PIANO CAVE DELLA PROVINCIA DI VARESE SETTORE SABBIA E GHIAIA

Allegato 2 Proposta di controdeduzione alle osservazioni e di recepimento della Valutazione di Incidenza

DICEMBRE 2022

Figura 2 - Aree di allagamento e tiranti idrici massimi per T=10 anni, conseguenti alla realizzazione del 2° comparto (assetto transitorio)

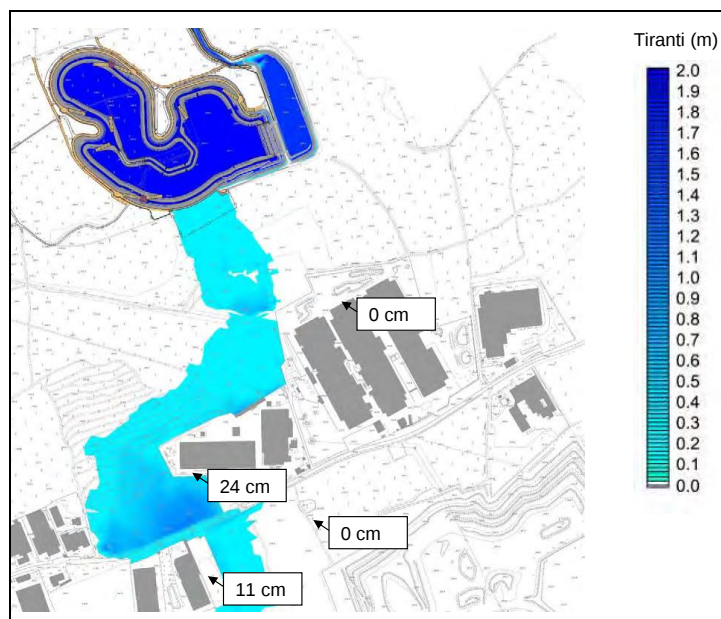
Si fa notare che nelle simulazioni presentate il margine ovest della cava era ben più distante dalla recinzione FIAS rispetto allo stato attuale.

Figura 4 - Richiesta di Holcim A.C. Srl del 2/2015 di modifica al posizionamento dell'argine, favorevolmente valutata da Studio Maione e Regione - Ubicazione traccia sezione lungo il settore ovest di coltivazione nell'ipotesi di mantenere 30 m tra piede esterno argine e ciglio fronte di scavo

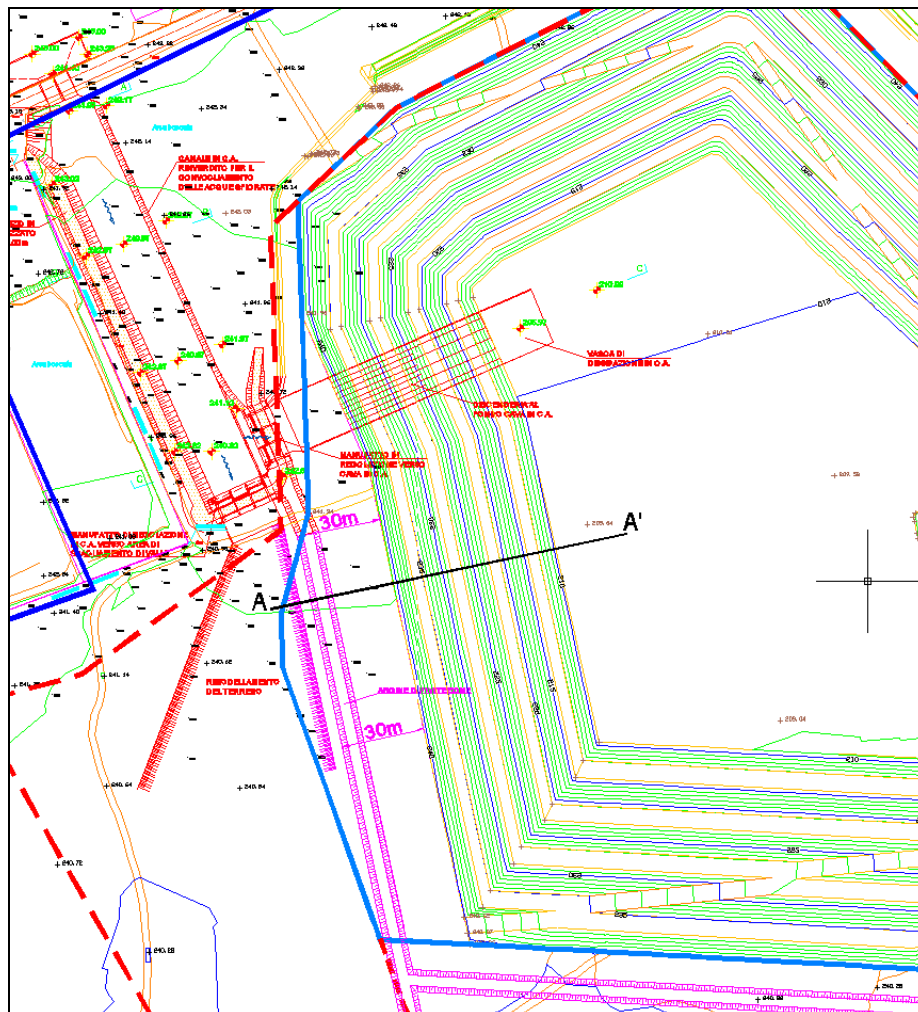
Pertanto, si ritiene che per escludere la eventuale funzionalità dell'area oggetto della richiesta di stralcio ai fini idraulici (eventualmente con interventi alternativi a quelli non ancora completati) debba essere effettuato uno studio idraulico che, nelle more della realizzazione dello scarico della vasca di Gorla Minore in Bozzente, dimostri che i 32 m di luce tra lo spigolo sud-est della recinzione FIAS e l'argine ad ovest della cava siano

sufficienti a garantire un deflusso delle acque verso i boschi a sud, senza interazioni negative con le opere circostanti, anche in assenza del progettato canale.
